## Muistutus koskien

Käräjätörmän asemakaavaan 8678 liittyvien katujen, raittien ja aukion katusuunnitelmaehdotukset sekä viheralueiden yleissuunnitelmaluonnokset, Tohlopoin ja Lamminpään kaupunginosassa, TRE: 4061/10.03.02/2024.

## Punnuksenkatu, n:o 1/22125

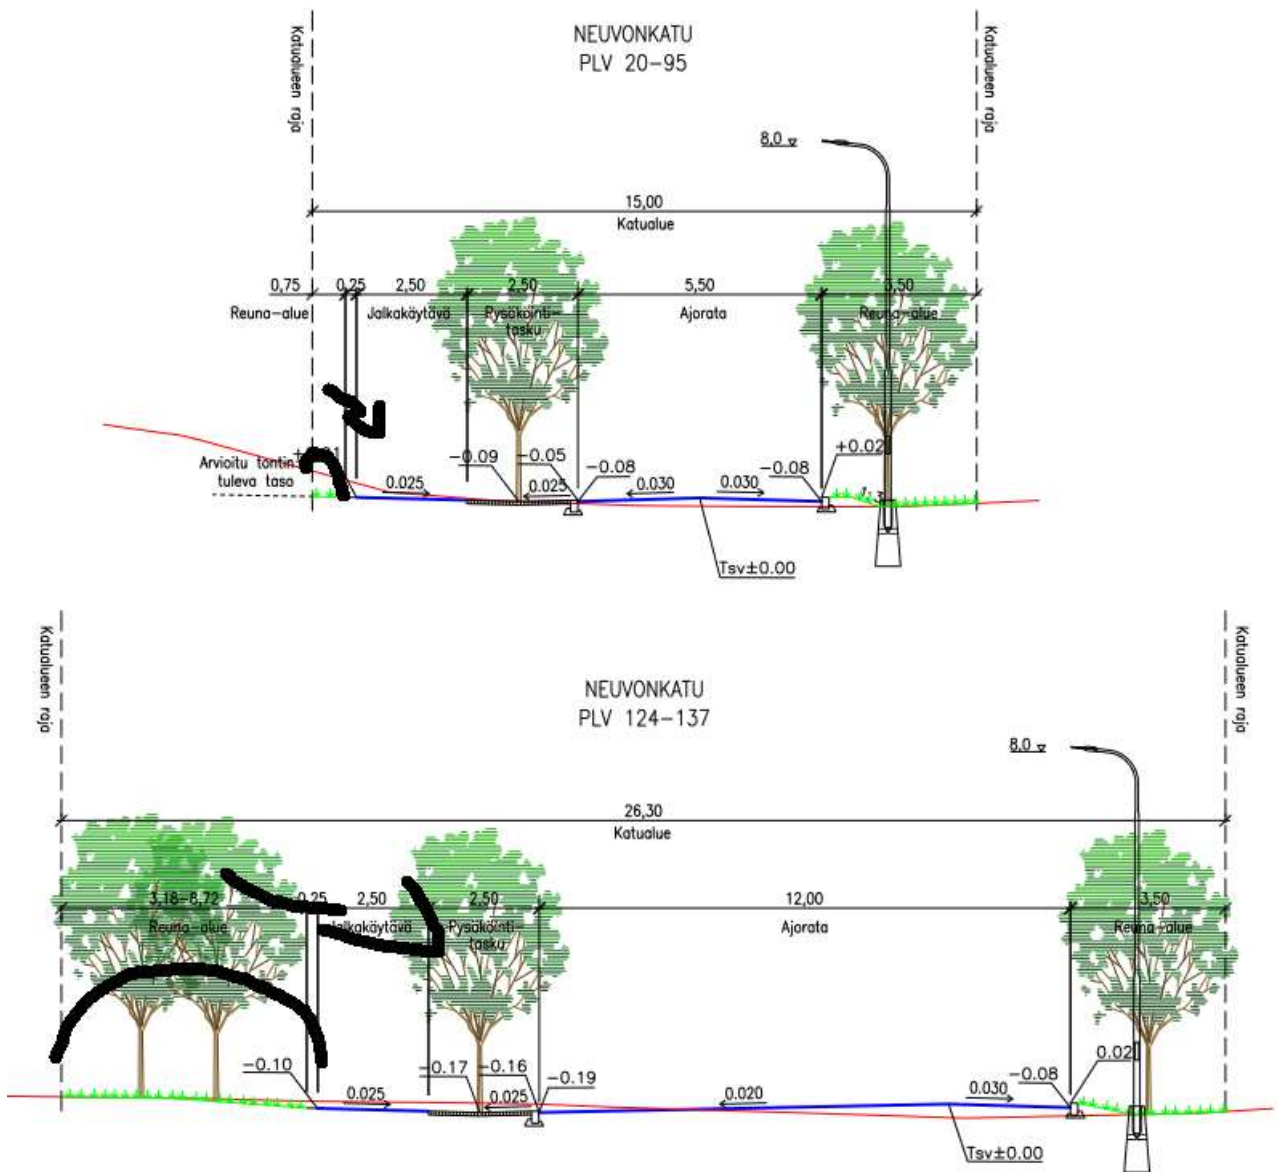
Kuva 1 Ojan tai painanteen sijaan viheralueen halutaan sulattavan lumet ja johtavan vedet jalkakäytävälle. Pysäköintitaskuilla on eliminoitu riittävät lumetilat.

Neuvonkatu, n:o 1/22126

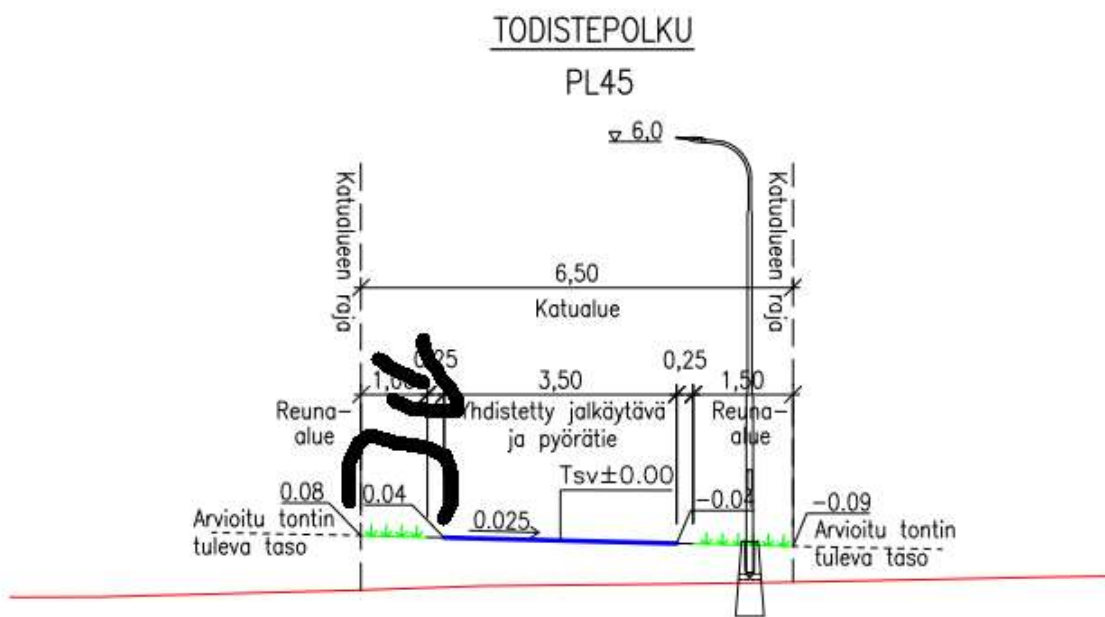
Kuva 2 ojan tai painanteen sijaan viheralueiden halutaan sulattavan lumet ja johtavan vedet jalkakäytävälle. Pysäköintitaskulla on eliminoitu riittävät lumitilat.

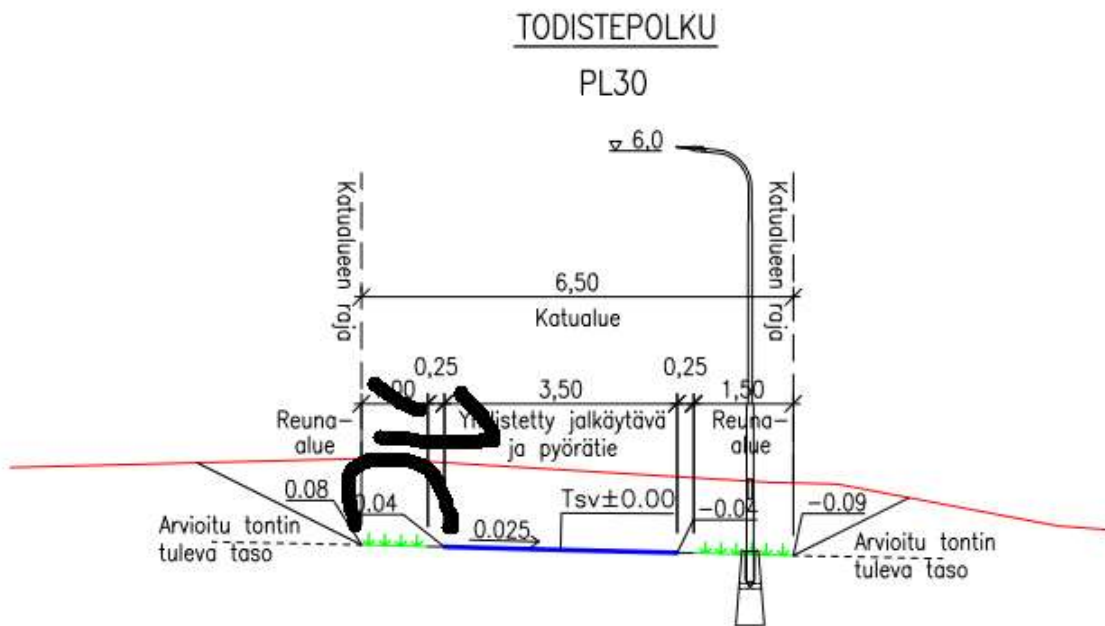
Kuva 3 ojan tai painanteen sijaan viheralueiden halutaan sulattaavan lumet ja johtavan vedet jalkakäytävälle ja pyörätielle.

Ratkaisunkuja, jk+pp, n:o 1/22128 ja

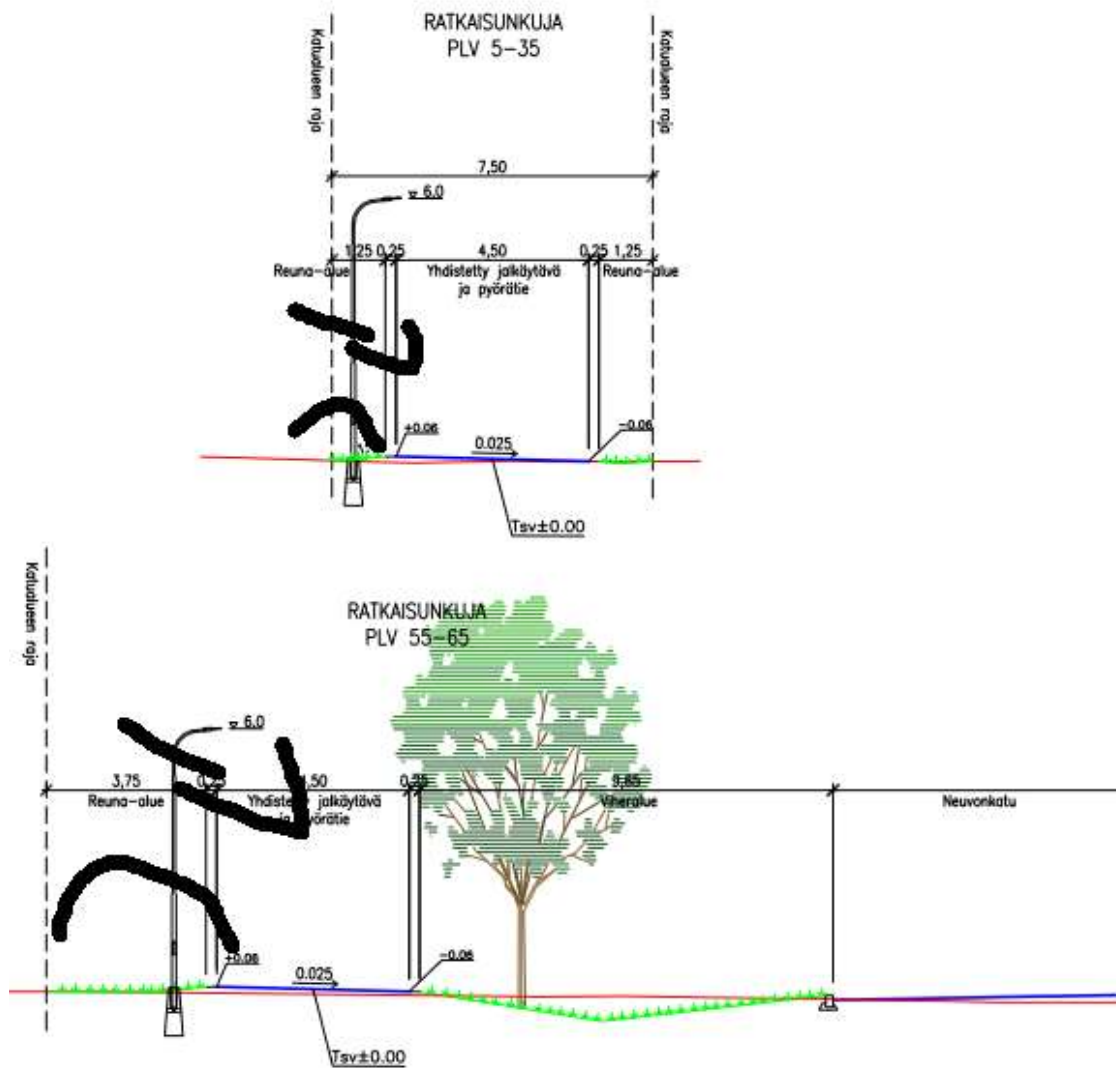
Kuva 4 ojan tai painanteen sijaan viheralueiden halutaan sulattavan lumet ja johtavan vedet jalkakäytävälle, pyörätielle ja aukiolle

Lautamiehenaukio, n:o 1/22129

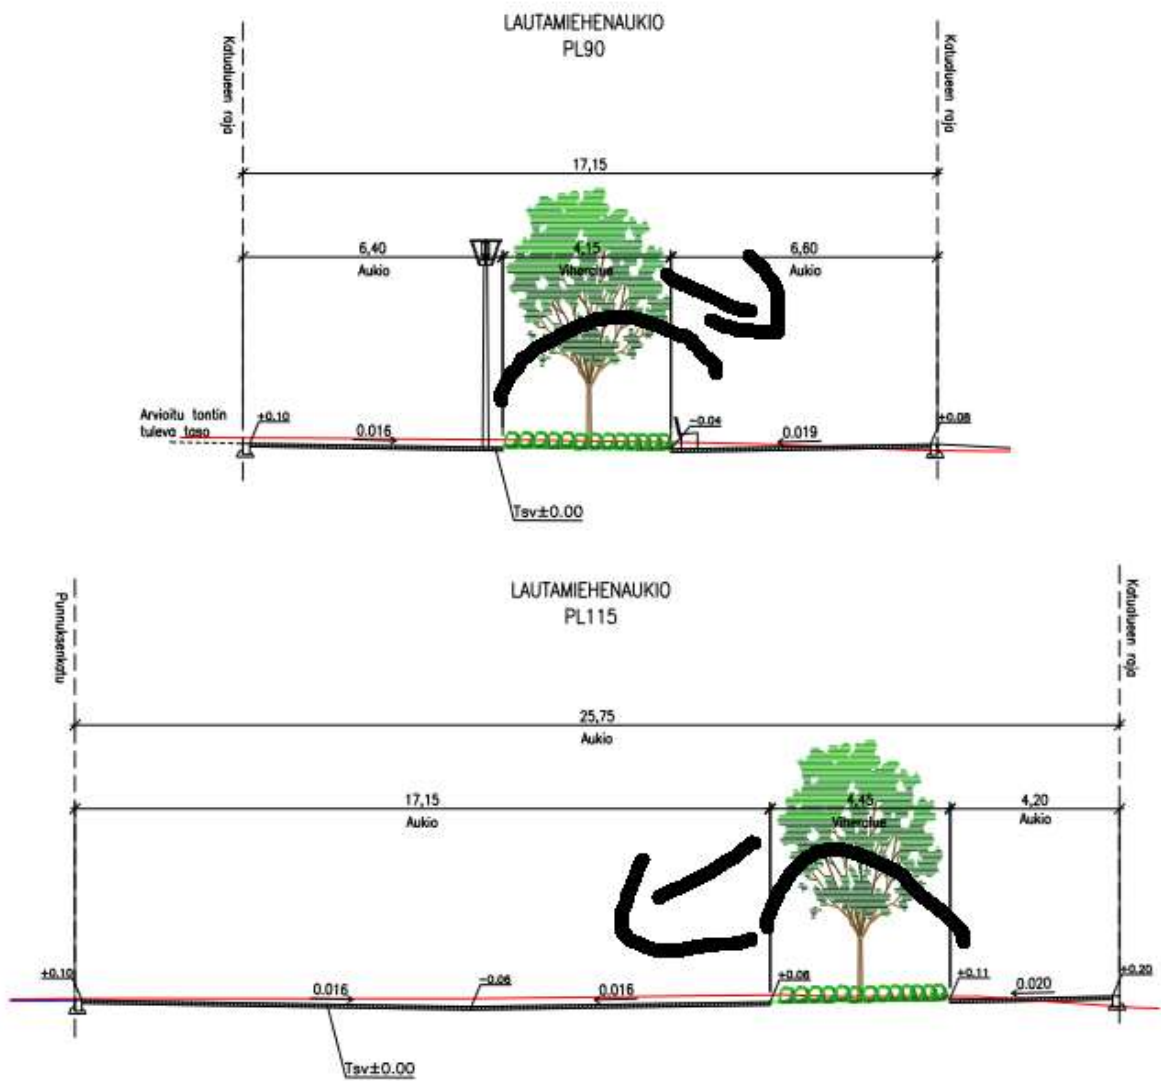
Kuva 5 ojan tai painanteen sijaan viheralueiden halutaan sulattavan lumet ja johtavan vedet aukiolle.

Myllypuronkatu, väli: Punnuksenkadun liittymäalue n:o 1/22545

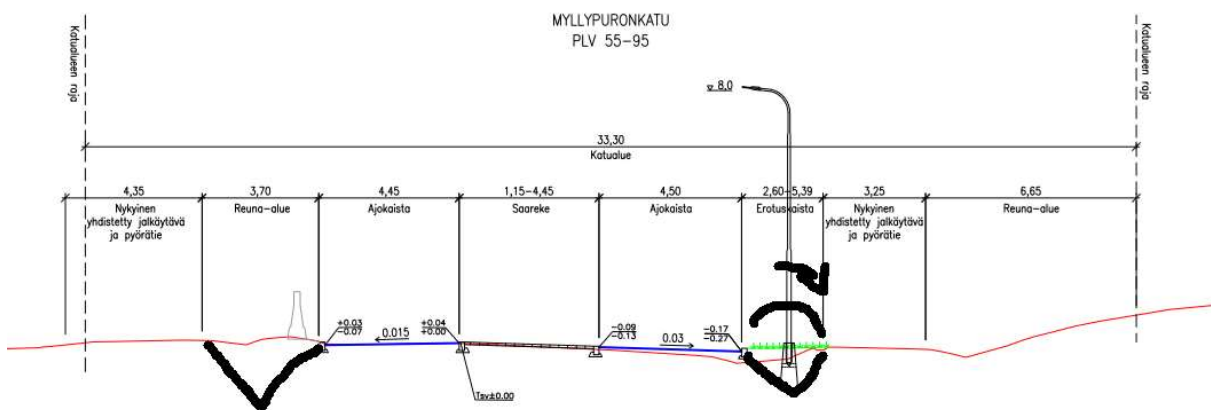
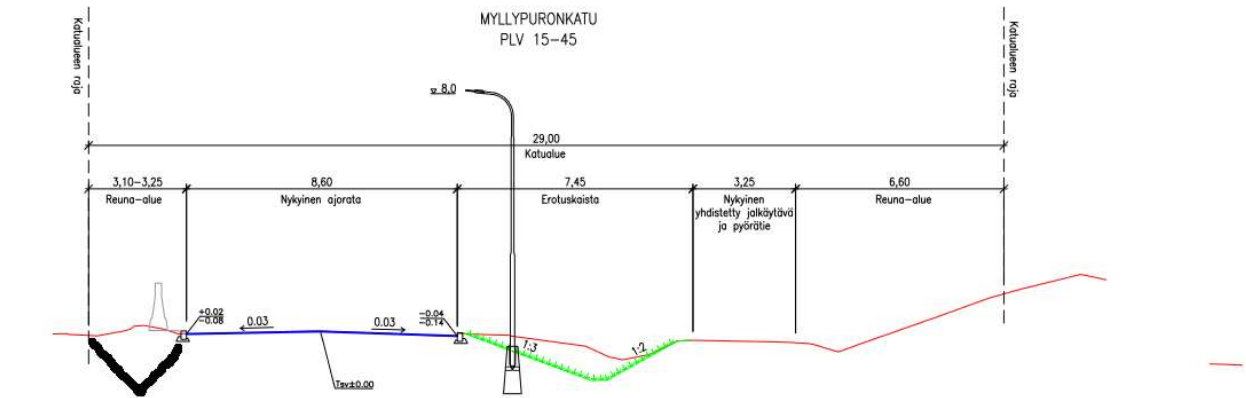
Kuva 6 Myllypuronkadun kuivatusta kerrotaan parannettavan mutta oja ja painanteita ei luoda

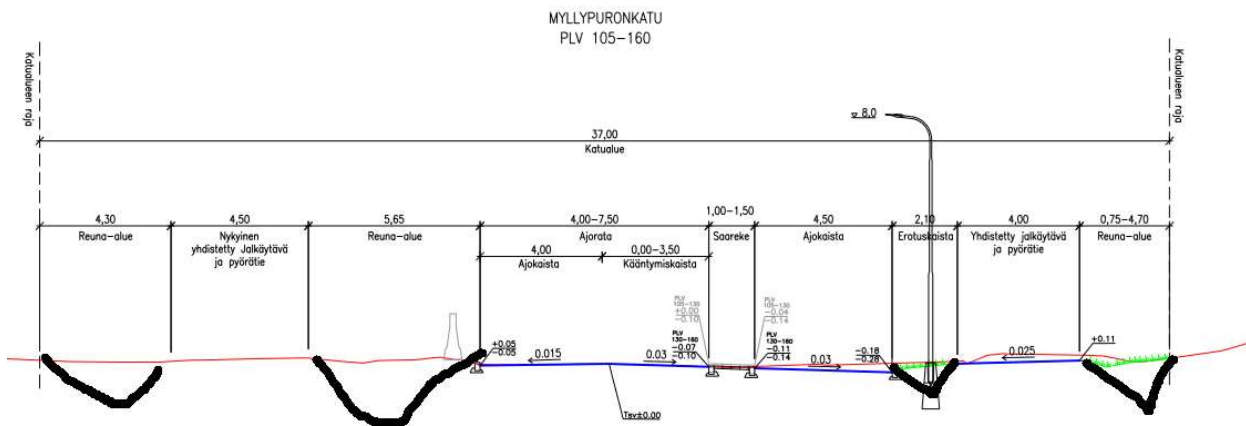
Kuva 7 poikkileikkauksessa olisi tilaa ojille ja painanteille

Käräjätörmä, väli: Vaakapuistosta pohjoiseen n:o 1/22130

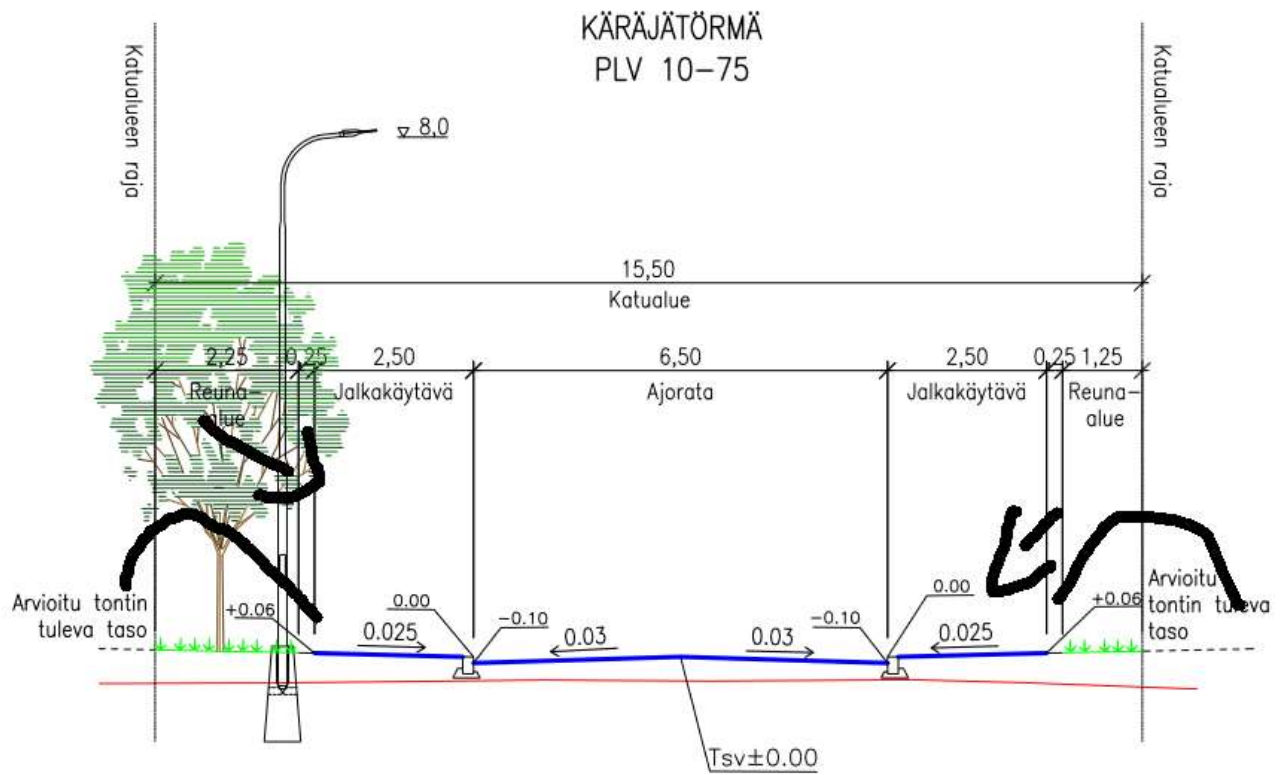
Kuva 8 ojan tai painanteen sijaan viheralueiden halutaan sulattavan ja johtavan vedet jalkakäytävälle. Valaisinpylväs on kiinni jalkakäytävässä haitaten lumen auraamista.
